**Artikel:** Un rapport inconnu de Navier

**Autor:** Stüssi, F.

# UN RAPPORT INCONNU DE NAVIER.

## **Rapport sur le projet de pont suspendu à construire sur la Sarine à Fribourg.**

Fig. 1.

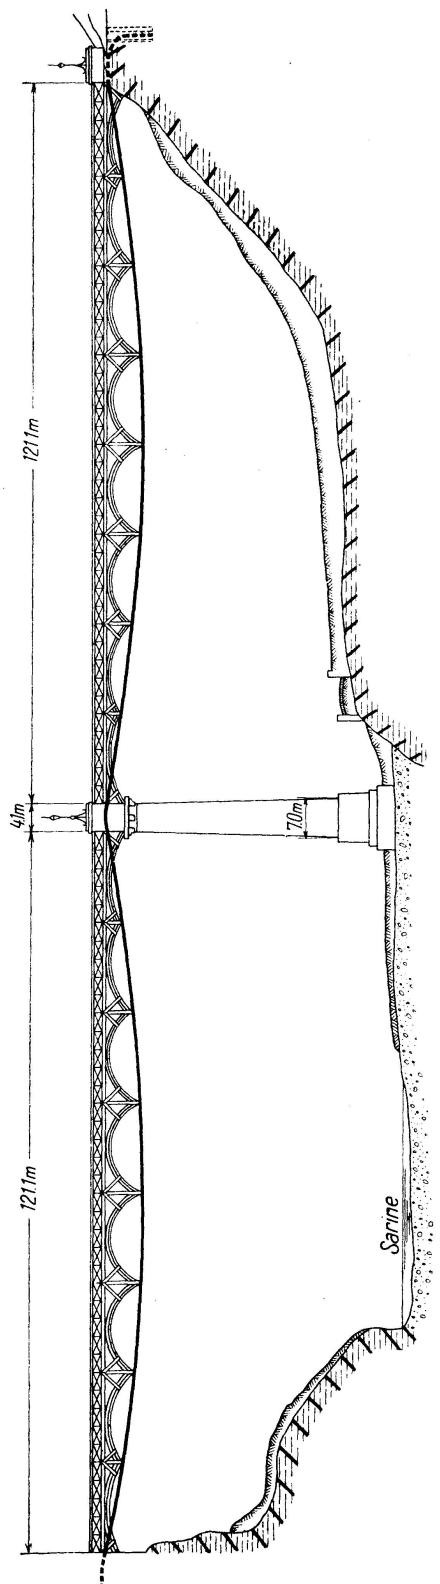
2. Une description sommaire du project de DUFOUR est nécessaire à la compréhension de l'expertise de NAVIER. Il nous fut malheureusement impossible de retrouver les plans de construction proprement dits; par contre, nous pûmes reconstruire de manière assez conforme la vue générale du pont (Fig. 1) d'après une esquisse de DUFOUR, de même qu'une coupe en travers (Fig. 2) d'après le texte de son rapport explicatif. DUFOUR a prévu la construction d'un pont suspendu au-dessus de la vallée de la Sarine large d'environ 250 m avec pilier central et tablier au-dessus de la construction. La construction en bois est composée de trois rangées de fermes arquées d'une portée respective de 15 m environ; ces fermes reposent, à l'aide de fortes poutres transversales, sur les 20 câbles porteurs répartis en deux groupes situés entre les 3 plans des fermes, chaque câble étant formé de 30 fils de fer (No. 18) et ayant un diamètre de 60 mm et une section de 2250 mm<sup>2</sup>. Le tablier recouvert de deux couches, a une largeur de 5,0 m; deux trottoirs d'une largeur de 1,17 m (4 «pieds bernois») chacun, sont réservés aux piétons. Le pont est calculé pour une charge de 376 t par ouverture, dont 302 t proviennent du poids propre et 74 t de la charge utile (1060 personnes ou 9 chars lourds). Le pilier central a une hauteur d'environ 45 m et les sections au sommet et à la base mesurent respectivement 8,5 × 4,1 m et 10,0 × 7,0 m; afin d'en diminuer le poids, la maçonnerie n'est pas pleine, mais contient des vides. Le pilier repose sur une fondation sur 99 pieux, dont chacun se trouve chargé d'environ 64 t.

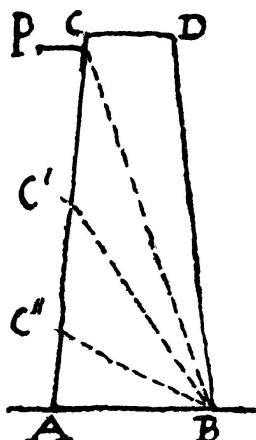
La largeur de la pile étant entre le  $1/8$  et le  $1/9$  de sa hauteur, elle présente, vue de côté, les proportions, auxquelles on est habitué pour les piliers assujettis à l'extrémité supérieure, et pour lesquels aucun diversement n'est à craindre. Comme ici l'extrémité supérieure supporte une construction flexible et comme on sait que cette extrémité peut être sollicitée par un effort horizontal, l'aspect de la pile fait naître une inquiétude, qui n'est pas sans fondement.

La moindre charge que l'on peut faire supporter à la pierre est évaluée par l'auteur à 10 Kilog: par centimètre quarré. D'après les expériences connues, de petits cubes de pierre peu dure, mais qu'on emploie cependant à la construction des ponts, se sont écrasés sous un effort d'environ 1,500 Kilog: pour 25 centimètres quarrés ou 60 Kilog: par Centimètre quarré. L'expérience apprend d'ailleurs que, même dans les constructions soignées et en pierres de taille, on ne doit pas faire porter à la pierre plus de  $1/10$  de la charge, qui l'a rompue dans les expériences de ce genre. Ce serait donc 6 Kilog: par centimètre quarré, et ce terme ne devrait pas surtout être dépassé dans une construction en grande partie en moëlons. Il conviendrait même ici de se tenir audessous, eu égard à ce que la pile étant sollicitée à pencher d'un côté ou de l'autre, cela tend à transporter la charge près de l'une ou de l'autre des faces latérales. Il paraîtrait d'après cela que la surface des murs à la base de la pile n'est pas suffisante. On trouve encore un autre motif pour désirer que la largeur de la fondation soit augmentée, lorsqu'on remarque, que la hauteur de la pile étant cinq à six fois plus grande que cette largeur, une légère différence dans le tassement des deux côtés de la fondation occasionnerait un déplacement cinq à six fois plus grand à l'extrémité supérieure. La charge de chaque pieu de la fondation

Quant à la résistance que la pile peut opposer à un effort horizontal provenant de la différence des surcharges dans les deux arches, si l'on admettait, comme il en a été question, ci-dessus, la possibilité d'une surcharge plus grande que celle qui a été supposée par l'auteur, il faudrait également compter sur une action plus grande exercée sur la pile. En évaluant toutes-fois cette action, comme elle l'est dans le mémoire, on peut craindre que la pile cède par l'effet du glissement de la partie supérieure sur la partie inférieure. En effet la moitié du poids du pont non chargé est évaluée à 256,000 Kilog: et la moitié de la surcharge possible pour une arche, tandis que l'autre ne porte rien, à 37,000 Kilog: en tout 293,000 Kilog: pour la pression verticale exercée sur le sommet de la pile. La tension horizontale résultant d'une surcharge de 74,000 Kilog: est d'environ 185,000 Kilog:.. Comme, à moins que l'on ait pris des précautions pour l'empêcher, l'assise supérieure de la pile peut céder, il y a très peu à ajouter aux 293,000 Kilog: de charge pour le poids de la maçonnerie. Le frottement de la pierre pouvant être estimé, d'après quelques expériences aux  $\frac{3}{5}$  de la pression, on voit que la force résistante serait moindre que la force agissante. On doit remarquer d'ailleurs que le plan de rupture peut s'établir suivant une direction inclinée (si la construction n'est pas faite en grandes pierres posées par assises réglées) ce qui faciliterait beaucoup les glissements. Il résulte de ces remarques, que les assises supérieures de la culée jusqu'au point où le

poids serait assez grand, pour que le glissement ne fut plus à craindre, devraient être disposées de manière à ce que toute disjonction fut prévenue soit en coupant les joints, ou en mettant des liens de fer ou par tout autre moyen. On n'est pas assuré non plus que la pile ne puisse céder par renversement. Si l'on ne compte point sur l'effet de l'adhérence des mortiers comme cela paraît nécessaire pour ne rien hazarder on doit admettre qu'un pilier ABCD étant poussé par une force  $P$ , appliquée à son extrémité supérieure peut se rompre suivant BC, la partie BCD tournant sur B, tandis que la partie ACD demeure immobile. La considération de l'adhérence pourrait faire admettre d'autres lignes de rupture telles que BC', BC''; mais il faudrait que cela fut justifié par une évaluation assurée de cette adhérence, ce qui ne paraît guères possible. Le point B doit d'ailleurs toujours être pris sur la base de la construction.

Pour qu'il fut permis de compter sur la masse entière de la pile, il serait nécessaire que la maçonnerie fut pénétrée de bas en haut par des tiges de fer et que ces tiges eussent assez de force pour enlever le poids de la partie ABC et la maintenir attachée à la partie BCD, lorsque cette dernière sera renversée. La considération de la résistance du plancher et de la diminution de l'effort par l'effet de l'affaissement de la courbe chargée et de l'exhaussement de celle qui ne l'est pas, est propre à rassurer; je

crois néanmoins que la résistance de la pile devrait être suffisante, indépendamment de ces deux circonstances, qui seraient regardées seulement comme donnant l'excès de force, qu'il faut toujours se procurer dans l'établissement des constructions. En appliquant ces principes à la pile projetée, elle paraîtra trop faible.

D'après ce qui précède, je crois qu'il serait indispensable d'augmenter le nombre des pieux et l'étendue de la base de la pile, surtout dans le sens de la largeur et même la masse de la maçonnerie; je crois également que l'on acquèrerait beaucoup de sécurité par l'emploi des tiges de fer, dont il a été question ci-dessus. Il serait nécessaire de remplir les vides laissés dans l'intérieur de la pile par des matières peu coûteuses telles que du gravier mêlé avec un mortier dans lequel il entrerait très-peu de chaux.

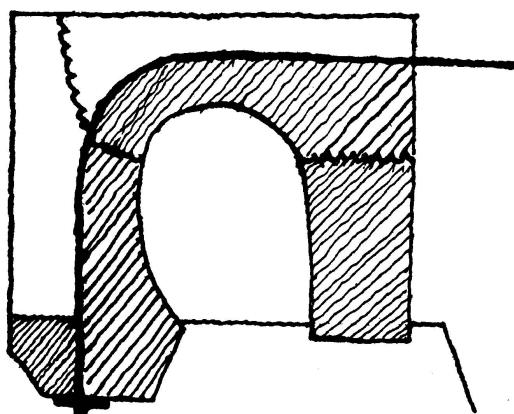
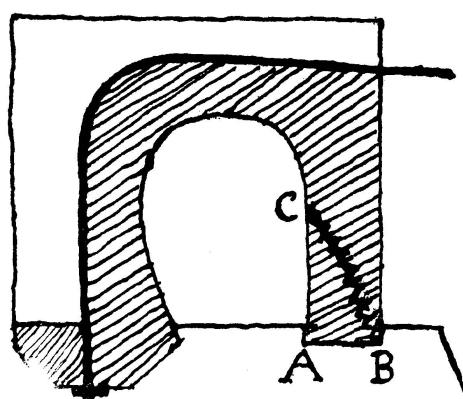
Quant à la manière dont elle pourrait céder à l'action des chaînes, on remarque d'abord, qu'il pourrait s'établir une ligne de rupture, comme indique la figure, ci contre:

La partie supérieure glissant sur la partie inférieure et le frottement (en faisant abstraction de l'adhésion des maçonneries, ce que la prudence exige) serait le seul obstacle au mouvement. Le frottement devant être estimé aux  $\frac{3}{5}$  de la pression environ, la résistance serait insuffisante. Il serait donc nécessaire de prévenir une semblable disjonction soit en liant la partie supérieure à la partie inférieure de la maçonnerie par des tiges de fer, soit en mettant dans la maçonnerie de grandes pierres verticales qui croiseraient les joints et qui devraient être rompues pour que le glissement s'opérât.

Si par ces moyens ou par tout autre ce genre de rupture était prévenu, il paraît que l'on n'aurait plus à craindre qu'une rupture par renversement, qui pourrait s'opérer suivant une ligne  $BC$ , toute la masse de la maçonnerie enlevée par les chaînes tournant sur l'arête  $B$  à l'exception de la partie  $ABC$  qui demeurerait sur sa base. Pour que cette rupture n'eut pas lieu, il faudrait que le moment de la tension de la chaîne, pris par rapport à l'axe  $B$  fut moindre que le moment du poids de la partie de la construction, qui serait enlevée et des terres, qui portent dessus, pris par rapport au même axe.

La tension des chaînes est évaluée à 956,000 Kilog: et le poids total des maçonneries et des terres à 795,000 Kilog: dont il faut retrancher une portion correspondante à la partie *ACB*, ce qui le réduit à 650,000 Kilog: environ. Le bras de levier de la tension des chaînes dépasse un peu 6 mètres et celui des poids qui composent la force résistante (que l'on trouverait par une recherche exacte de la position de leur centre de gravité) paraît être au dessus de 7 mètres. On en conclut, que cette dernière force n'est pas assez grande et que l'on doit craindre, que la culée ne soit déplacée, malgré l'appui que le plancher du pont prête à cette culée, et les adhérences qui devraient être surmontées.

Il résulte de ce qui précède, qu'il est nécessaire de lier les parties de la culée de manière qu'elle ne puisse se partager dans sa hauteur, d'en augmenter le volume et de l'éloigner davantage du bord du rocher. Cela paraîtrait plus nécessaire encore, si l'on admettait la possibilité d'une surcharge plus grande sur le pont.

#### *Culée du côté de la Campagne.*

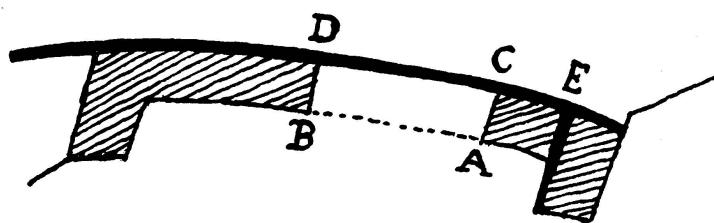
La solidité des moyens d'attache des chaînes de ce côté dépendant entièrement de la consistance du rocher, on ne peut l'apprécier sans connaître la nature de la pierre, qui n'est pas suffisamment définie par le nom de molasse, ce nom s'applique à une espèce de grès, dont la dureté est très variable. D'après la manière dont ces attaches sont disposées, on reconnaît

que la construction cédera, si la portion *ABCD* est détachée; ainsi l'adhésion des faces latérales et inférieures de cette portion au reste de la masse forme la principale résistance.

L'aire de ces faces est environ 36 mq.; si le rocher avait une consistance semblable à celle de la brique, l'effort nécessaire pour rompre l'adhérence, serait à-peu-près triple de la tension des chaînes. On doit faire attention d'ailleurs aux fissures, qui pourraient se rencontrer dans la masse.

Indépendamment de tous calculs qui sont ici assez incertains, la manière, dont les chaînes sont attachées presque à la surface du rocher n'a pas paru proportionnée à la grandeur de la construction et il semblerait convenable de faire pénétrer plus profondément les extrémités de ces chaînes et de ne pas faire exercer une action aussi forte près de la surface supérieure de la pierre en *E*.
